# Technical *Info*

## Замена комплекта зубчатого ремня СТ 909 K5 для VW/Audi/Skoda/Seat 1.8 T/2.0 на комплект СТ 909 K10

(Замена гидравлического натяжителя/демпфера на механический натяжной ролик)

**Рис. 1**  
Заменяемые детали

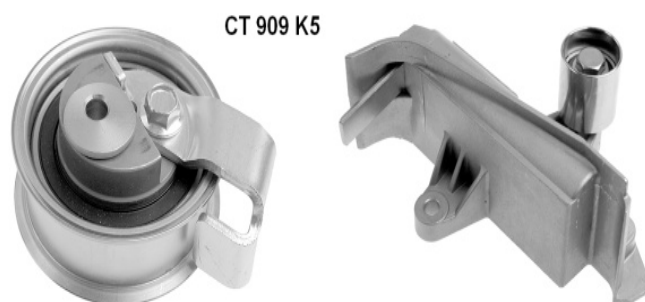
Поставляемые детали в комплекте не соответствуют оригинально установленным деталям (Рис. 1).

**Рис. 2**  
Новая система натяжения

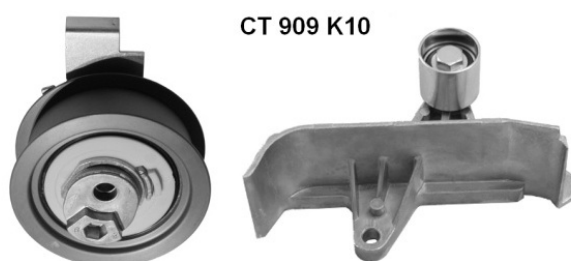
Согласно указанию завода-изготовителя, на автомобили, указанные в каталоге, устанавливается новая система натяжения с механическим натяжным роликом. Поэтому, гидравлический натяжитель/демпфер с малым паразитным роликом заменен на новую версию с одним кронштейном для паразитного ролика (Рис. 2).

После установки зубчатого ремня и кронштейна с малым паразитным роликом, отрегулируйте натяжной ролик по метке, поворачивая эксцентрик по часовой стрелке (Рис. 3). Проверните коленвал 2 раза, после чего проверьте регулировку. Закрутите гайку натяжного ролика с моментом 23 +/- 3 Нм.
